Van: [REDACTED]
Verzonden: vrijdag 5 februari 2021 08:23
Aan: [REDACTED]
CC: [REDACTED]
Onderwerp: RE: Jaagpad grondwaterstand

Van: K [REDACTED]
Verzonden: woensdag 3 februari 2021 21:48
Aan: [REDACTED]
Onderwerp: Jaagpad grondwaterstand

Woonrijpmaaktekening van 2013

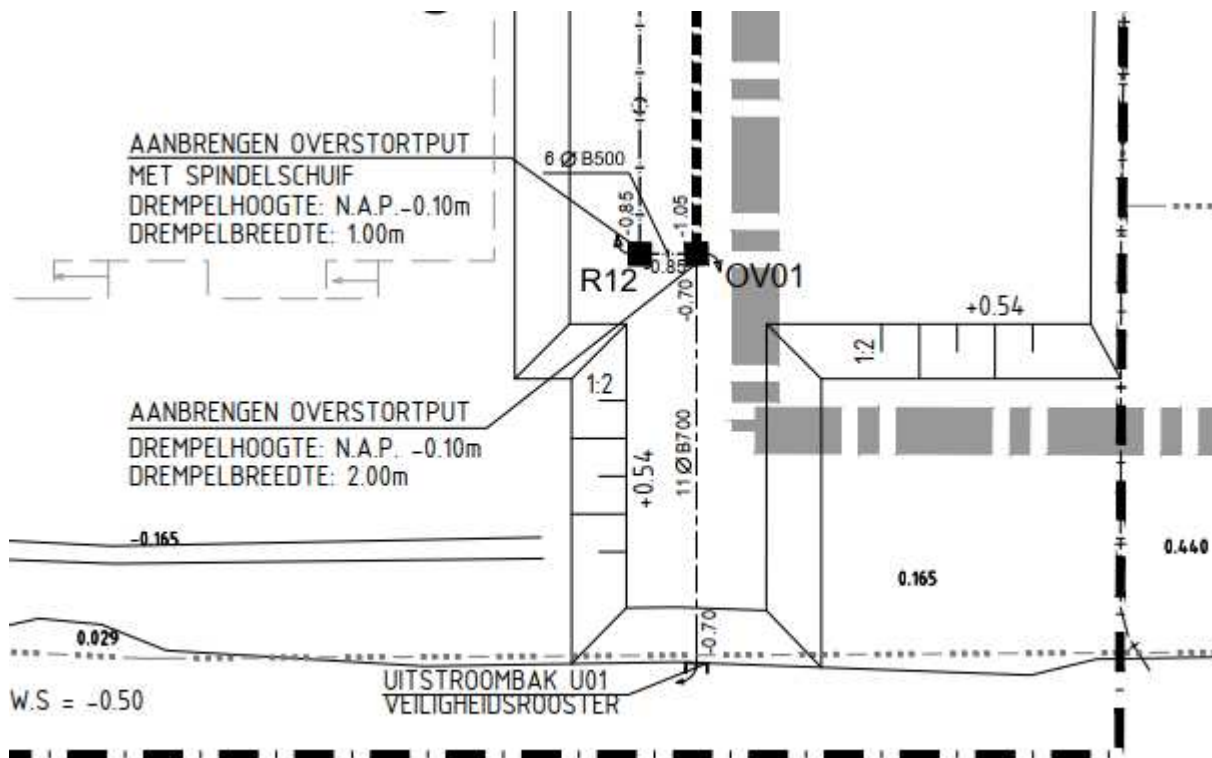
Hopelijk een andere keer met mooi weer, maar we hebben vanmiddag volgens mij wel wat nuttigs geconstateerd. We hebben ter hoogte van put R12 een hoogte van de drempel gemeten van ca. 73 cm beneden maaiveld. Volgens de onderstaande tekening zal de put ongeveer op NAP +0,85m staan.

We kunnen er een paar cm naast zitten maar het lijkt erop dat het niveau van de drempel op ca. NAP+0.10 staat. Wareco geeft een peil aan van NAP+0,00 m, is dit ingemeten? Of overgenomen van de woonrijptekening, die hier eigenlijk niet voor bedoeld is.

De overstortput is nl. tijdens het bouwrijpmaken aangebracht en op de bouwrijpmaaktekening van 2011 staat een maat van NAP-0.10m.

Maar belangrijker is wat het rioleringsrapport aangeeft.
 In het rioleringsrapport is onderstaande opgenomen.
 Hier wordt dus een drempelhoogte geadviseerd van NAP-0,15 m.
 Dat is 25cm lager dan het niveau waar de drempel nu op staat!
 Ook staat er nog een kanttekening bij langdurige natte perioden.

Het lijkt er dus op dat de overstort te hoog staat en verlaagd kan worden met 25 cm (en dat is best veel) naar NAP -0,15m.

En zelfs dan moet je goed kijken hoe de grondwaterstand zich gaat instellen, een lager peil is ook nog mogelijk. Maar in alle gevallen zal er ook aandacht moeten zijn voor het grondwaterpeil in de zomer vanwege de aanwezige samendrukbare lagen.
